原子力艦の原子力災害対策マニュアル検証に係る 作業委員会(第4回)

日時：平成28年3月4日(金) 13:00～15:00

「原子力艦の原子炉の燃料について」に対するコメント

2016年3月4日 電力中央研究所 遠藤寛

図1 セラミックス燃料棒の構造 (ATOMICA より引用・加筆)

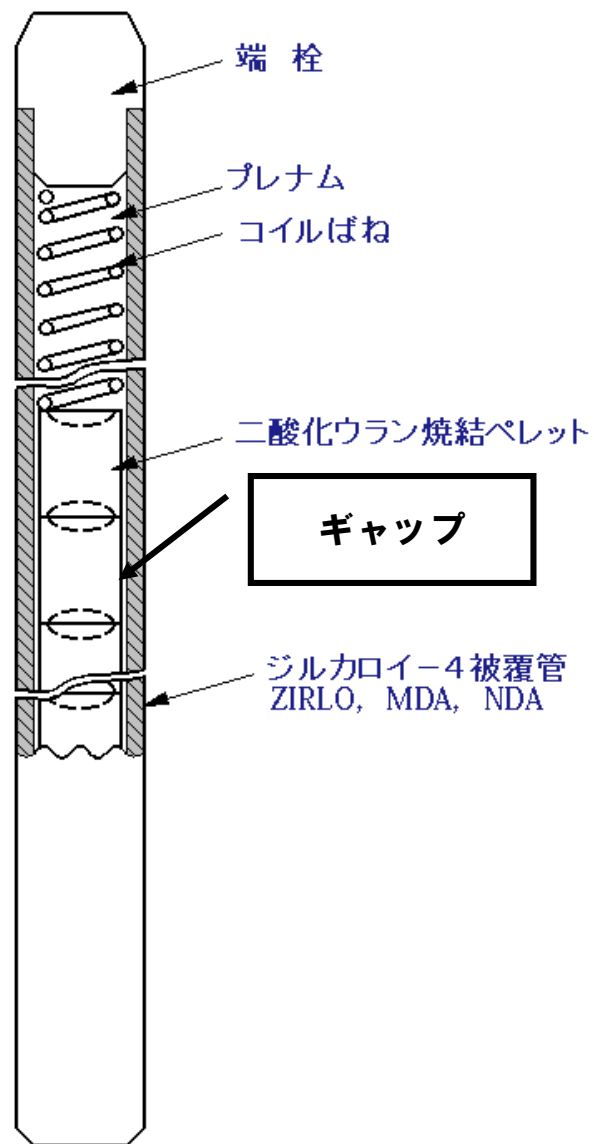
- (1) 金属燃料の熱電導度はセラミックス燃料の 10 倍程度大きいため、運転時の燃料中心最高温度は冷却材温度より約 50°C 高い 400°C 程度に留まる。
- (2) セラミックス燃料では、燃料中心の最高温度が約 1750°C であり燃料表面との温度差が大きい。このため、セシウムなど揮発性 FP の一部は熱拡散によって被覆管と燃料ペレット表面との間にあるギャップに移動し蓄積する。金属燃料の場合は、燃料スラグ(ペレットに相当)の径方向温度差が小さいため熱拡散が抑制され、固体状 FP の大部分は燃料スラグ内部に留まる(図1参照)。
- (3) 原子炉運転中に被覆管が損傷すると、セラミックス燃料ではギャップに蓄積された FP の一部が冷却材中に放出される。一方、ギャップ中の FP 量が少ない金属燃料では、冷却材中への FP 放出量は相対的に少ない。
- (4) ただし、ゼノンやクリプトンなどの希ガス FP については、両燃料共に、運転時に燃料棒のプレナム部に放出される。このため、被覆管破損時の冷却材中への希ガス FP の放出については同等と考えられる。

図 2 金属燃料とセラミックス燃料との温度条件の比較

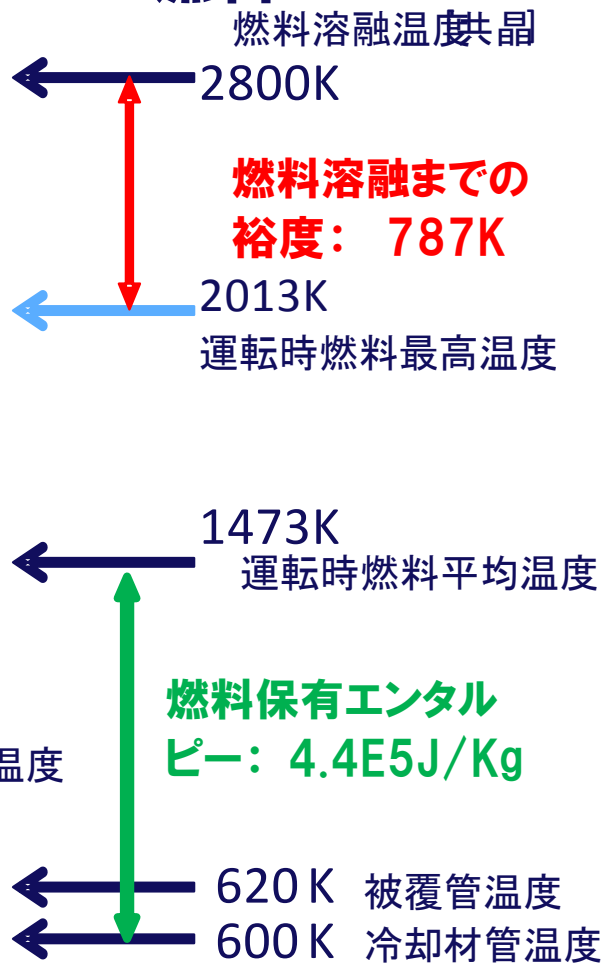
- (3) 被覆管酸化反応が進展すると、反応熱によって燃料温度は急速に増加し、金属燃料では約 1200°C (10%Zr-U 燃料の場合)、セラミックス燃料では 2500～2800°C (共晶反応に依存)で燃料溶融が開始する。両燃料共に、燃料溶融に伴って揮発性 FP の大部分が原子炉容器内に移行するが、不揮発性 FP は溶融燃料内に残留する。
- (4) 以上から、冷却機能喪失型のシビアアクシデントでは、金属燃料とセラミックス燃料とは融点に差異があるにも拘わらず、原子炉容器内への FP 移行挙動の観点からは大きな差異は無いといえる。
- (5) 一方、ATWS などの炉停止機能喪失型のシビアアクシデントでは、金属燃料炉心とセラミックス燃料炉心の差異が顕在化する。金属燃料炉心では燃料熱導度が大きく燃料温度が低いため、燃料の保有エネルギーがセラミックス燃料の 1/10 以下であり、さらに燃料溶融までの温度裕度は両炉心で同程度となる。このため、代表的な ATWS である給水流量喪失時のスクラム失敗事象では、ドップラー反応度と燃料スラグの軸方向膨張による負の反応度効果のため事故時の原子炉出力が低減し、炉心損傷に至るまでの時間が遅延し炉心損傷を回避できる可能性がある (図2参照)。
